Porto Alegre, RS, 17/12/2021

Esclarecimento 02 do Edital Lei 13.303/16- Eletrônica nº 0078/2021- SULIC/CORSAN

FIGURA 5 – ENTRADA SUBTERRÂNEA E SAÍDA AÉREA COM DISJUNTOR MT

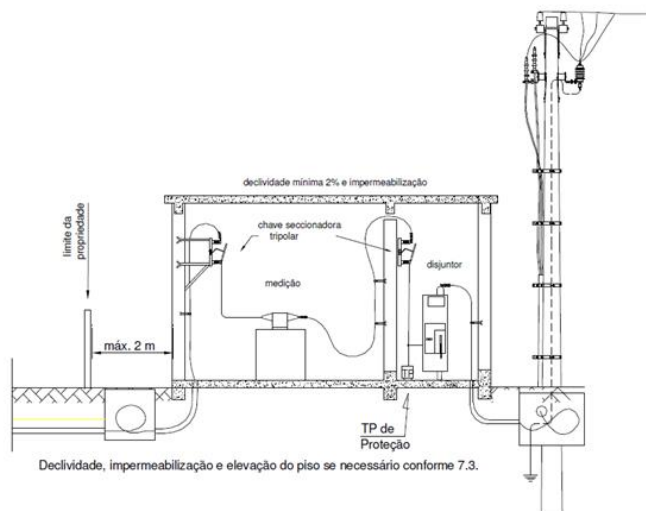
4) Caso sim para a pergunta anterior, entendemos que o poste saída das cabines Primárias da ER1 e ER2 é existente, e ficará ao lado das respectivas cabines conforme demonstra a imagem abaixo. É correto nosso entendimento?

Resposta: A medição existente, tipo castelinho, é ligada do poste da concessionária via ramal aéreo, que ancora na própria parede da estrutura. O ramal de entrada, até o local dos transformadores, é feito de maneira aérea, também por ancoragem na estrutura castelinho. Isso para os dois casos (ER-1 e ER-2). Portanto, não há postes de saída das cabines primárias, pois a ancoragem é na própria estrutura. Quanto as saídas das novas medições e proteções dos locais, elas serão novas, não havendo aproveitamento.

FIGURA 22 – SUBESTAÇÃO ABRIGADA SUPERIOR A 300 KVA

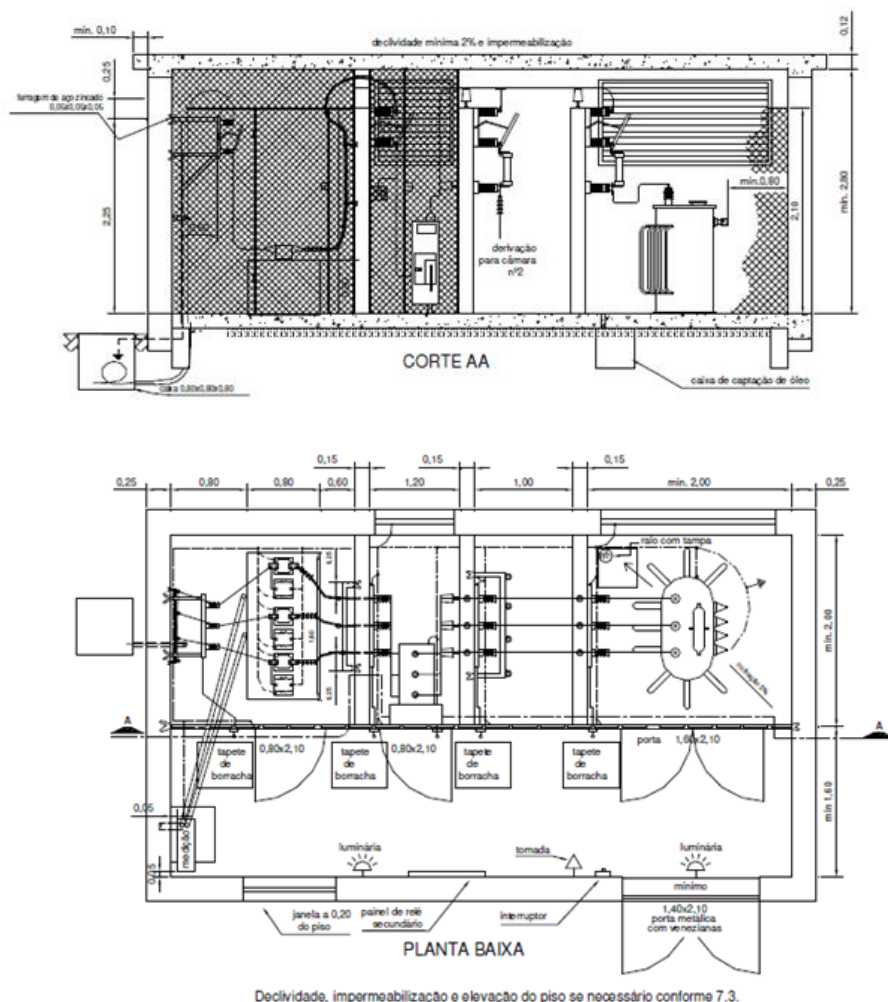
5) As novas edificações a serem construídas, ER1 e ER2, deverão seguir as dimensões descritas na imagem abaixo (excluindo apenas o cubículo de derivação e o cubículo do trafo). É correto nosso entendimento?

Resposta: Sim, desde que aprovados em concessionária. Caso a concessionária exija dimensões diferentes, a referência pode alterar.
